গণপ্রজাতন্ত্রী বাংলাদেশ সরকার
শ্রম ও কর্মসংস্থান মন্ত্রণালয়
কলকারখানা ও প্রতিষ্ঠান পরিদর্শন অধিদপ্তর

ক্যাপ পর্যবেক্ষণের তথ্য

কারখানার নাম	টিএমআর এ্যাপারেলস লি:
ঠিকানা	House-42, Road-2, Block-E, Ward-6, Turag, Dhaka
কারখানার কোড	DHK608
কালার কোড

মূল্যায়নের ধরণ: **বৈদ্যুতিক মূল্যায়ন** পর্যবেক্ষণের তারিখ: **০২-০৪-২০২৩**

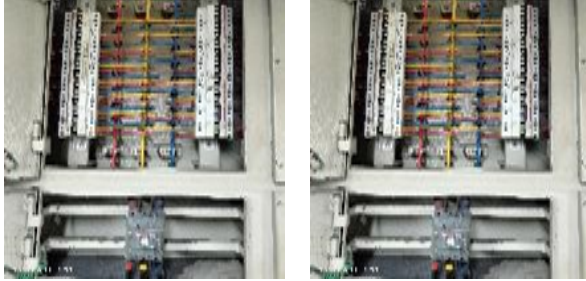
Each circuit is not provided with dedicated earthing. There is no marking to identify earthing cable for specified circuit.

কার্যক্রম	Provide dedicated & adequate size of earthing with proper identification for each circuit and ensure continuous earth path is back to main building intake.
সুপারিশের তথ্যসূত্র	
কারখানার কার্যক্রম	We will provide dedicated earthing soon.
অগ্রাধিকার	প্রযোজ্য নয়
চূড়ান্ত সময়সীমা	১১-০৮-২০১৬
সংশোধিত সময়সীমা	২৭-০৩-২০২৩
অগ্রগতির অবস্থা	চলমান
মন্তব্য	24-09-2020: Each circuit is provided with dedicated earthing. Also There is marking to identify earthing cable for specified circuit. 01-28-2021 (CVV): Each circuit is provided with a dedicated earthing . 03.06.2021 on visit day Each circuit is provided with a dedicated earthing. 22-08-2022 : Each circuit is not provided with a dedicated earthing. There is no marking to identify earthing cable for specified circuit. 02.04.2023: Each circuit is not provided with a dedicated earthing. There is no marking to identify earthing cable for specified circuit.

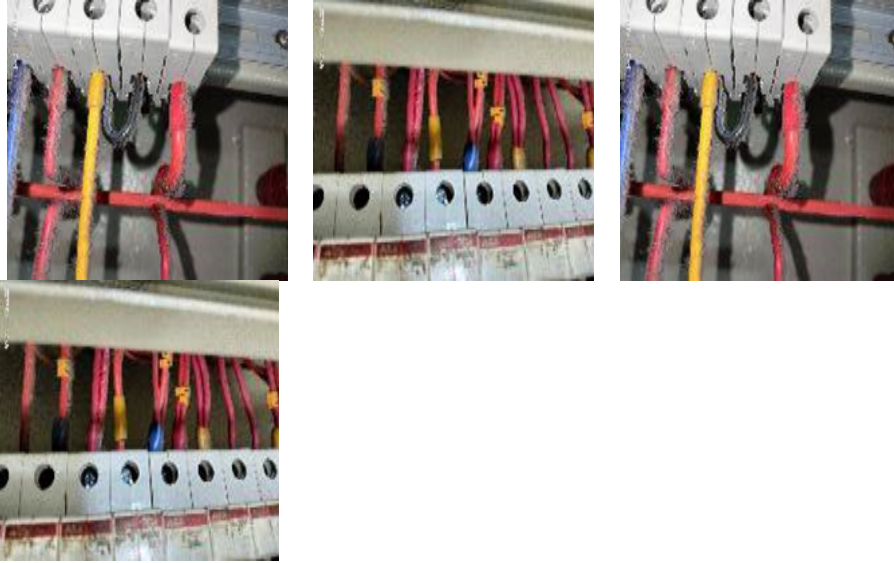
পরিদর্শন পর্যবেক্ষণ	Looping and bunch of cable is observed at circuit breaker terminal.
কাপ আইটেম ক্যাটাগরি

কার্যক্রম	Rewire to avoid the use of multiple cables on outgoing side of MCBs.
সুপারিশের তথ্যসূত্র	
কারখানার কার্যক্রম	Multiple connection will be removed to circuit breker & busbar will be used for separate connection.
অগ্রাধিকার	প্রযোজ্য নয়
চূড়ান্ত সময়সীমা	১১-০৮-২০১৬
সংশোধিত সময়সীমা	২৭-০৩-২০২৩
অগ্রগতির অবস্থা	চলমান
মন্তব্য	24-09-2020: Looping and bunch of cables are not observed at circuit breakers and bus bar terminal within distribution boards. 01-28-2021 (CVV) : Multi looping of wiring were not observed at circuit breakers within distribution boards. 03.06.2021 on visit day Looping and bunch of cables are not observed at circuit breakers and bus bar terminal within distribution boards. 22-08-2022 : Looping and bunch of cable is observed at some circuit breaker terminal. 02.04.2023: Looping and bunch of cable is observed at some circuit breaker terminal."

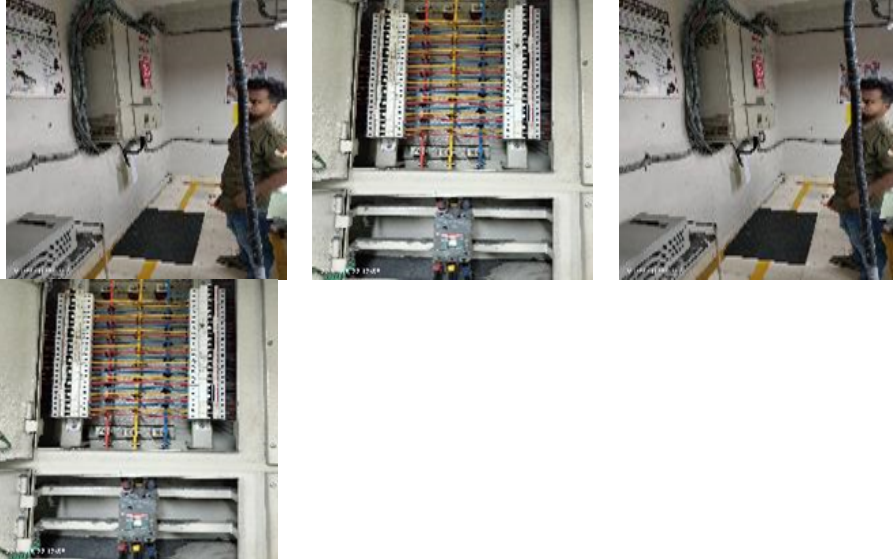
পরিদর্শন পর্যবেক্ষণ	List and diagram of the circuits are not available for distribution boards. Also there are no means of identification mark for cables.
কাপ আইটেম ক্যাটাগরি

কার্যক্রম	Ensure each distribution board is provided with a circuit list indicating current rating of circuit and size of fuse element/ breaker. Also ensure the means of identification (separate color coding, marking tape, tagging, or other approved means) of cable is provided as per circuit list.
সুপারিশের তথ্যসূত্র	
কারখানার কার্যক্রম	List and diagram will be provided for all distribution boards.
অগ্রাধিকার	৬ মাস
চূড়ান্ত সময়সীমা	২৭-০৩-২০১৭
সংশোধিত সময়সীমা	১৩-০৮-২০২৩
অগ্রগতির অবস্থা	শুরু হয়নি
মন্তব্য	24-09-2020: List and diagram of the circuits are available for distribution boards. Also electrical wiring/cables (Phase, neutral and ECC) are properly identified by separate color coding, marking tape, tagging or other approved means. 01-28-2021 (CVV) : List and diagram of the circuits are not available for distribution boards. 03.06.2021 on visit day List and diagram of the circuits are not available for distribution boards. 22-08-2022 : List and diagram of the circuits are not available for distribution boards. Also there are no means of identification mark for cables. 02.04.2023: List and diagram of the circuits are not available for distribution boards. Also there are no means of identification mark for cables.
